**Contrôle de fonctionnement et d'entretien d'une installation d'assainissement non collectif**

N° dossier SPANC de l'Adour : **CF/083/20/071 RL**

Visite effectuée le **12/03/20**

**Plan de l'installation :**

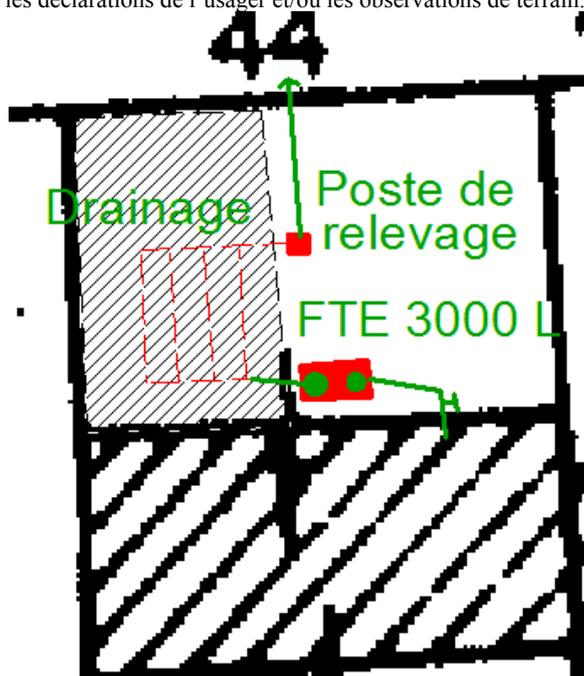
**Conformité de l'installation :** L'installation d'assainissement est classée **non-conforme** au sens de l'arrêté du 27 Avril 2012 car aucun élément ne permet de déterminer la présence, le type et le dimensionnement du système de traitement. En effet, celui-ci semble être situé sous le bâtiment professionnel mais n'est pas accessible. Notons de plus que la présence d'une construction sur celui-ci est à proscrire pouvant entraîner un dysfonctionnement du système.

- Réaliser une étude de sol définissant l'installation d'assainissement adaptée à la nature du terrain et à la capacité d'accueil de l'immeuble,
- Mettre en place l'installation d'assainissement préconisée par le bureau d'étude après validation du projet de réhabilitation par le SPANC.
